改善箇所説明図 ①

基準不適合発生箇所

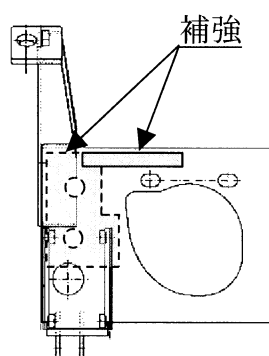
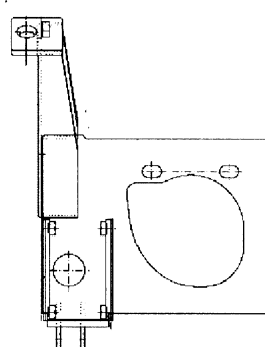
エアコン用コンプレッサにおいて、テンションプーリサポートの取付けが不適切なため、テンションプーリが駆動ベルトに対して傾いて取付けられ、振動が増大するものがある。そのため、当該サポートの取付けボルトが緩み、サポートに亀裂が発生し、最悪の場合、テンションプーリ及び駆動ベルトが脱落して、他の交通の安全を妨げるおそれがある。

全車両、当該サポート及びテンションプーリを点検し、取付け不良のものは修正を行う。
また、当該サポートに補強を追加する。
